23. januar 2023.

Til
Kommunalbestyrelsens medlemmer i
Lyngby-Taarbæk Kommune

Vedr. nyt byggeri på Hvidegårdsparken 99, der skæmmer og dominerer den fredede kæmpegravhøj sydvest for Hvidegården

Byggeriet mod Hvidegården, som det blev godkendt den 30. marts 2020.

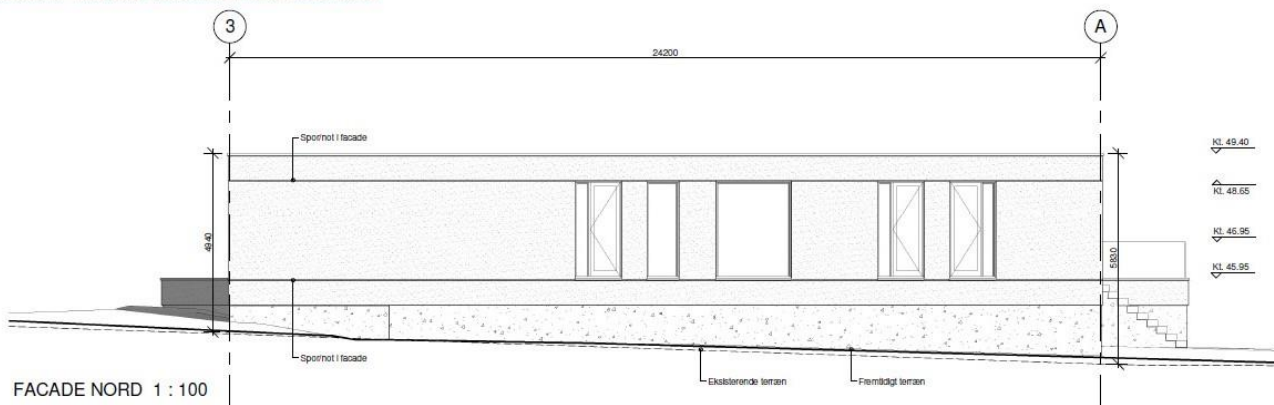
Den 30. marts 2020 gives der byggetilladelse til 248 m² i stueplan, 107 m² kælder og 28 m² overdækket areal. Bebyggelsesprocenten angives forkert til 29,86, men er 20,6 %, da kælderen og overdækkede arealer under 50 m² ikke skal medregnes.

Byggeriet har en højde på op til 5,83 m over eksisterende terræn, og da terrænet hæves med 19 cm, bliver byggeriet fremover op til 5,64 m over terræn, hvoraf kælderen udgør ca. 1,7 m og stueetagen ca. 3,9 m.

Byggeriet mod Hvidegården efter ændringen i oktober 2020.

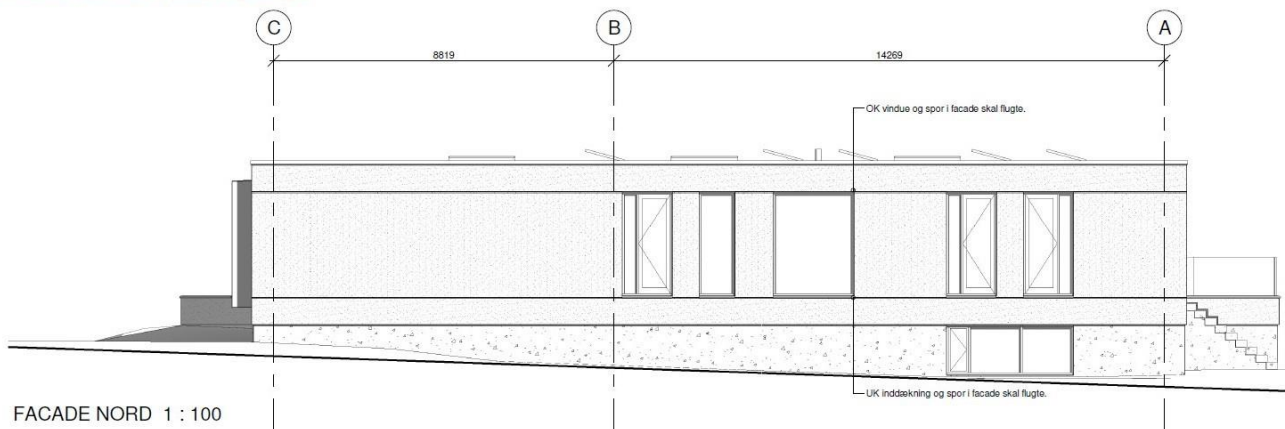
Den 14. oktober 2020 ændres projektet, så der kommer vinduer i kælderen mod nord, og så bebyggelsen i stueplan øges til 252 m² og bebyggelsesprocenten til 20,97 %. Husets højde øges med 50 mm til kote 49.450.

Byggeriet stemmer ikke med sagsbehandlerens oplysning om ”at hvis I fremsender et projekt, der viser et hus formet som en ”skoæske” (pardon my french) i en etage og max 6 m høj, er det muligt at vi alt efter husets udtryk og fremtoning (fx vinduesplaceringer mv.), vil kunne ende med at vurdere, at huset rent visuelt fremstår i 2 etager – og dermed står det også til et afslag.” og ”at planlæggernes intention med de 6 m har været, at kunne give plads nok i højden til et enfamiliehus i 1 plan med fx et helvalmet tag (med en taghældning på max 30 grader) - og altså ikke en høj firkantet skoæske...”
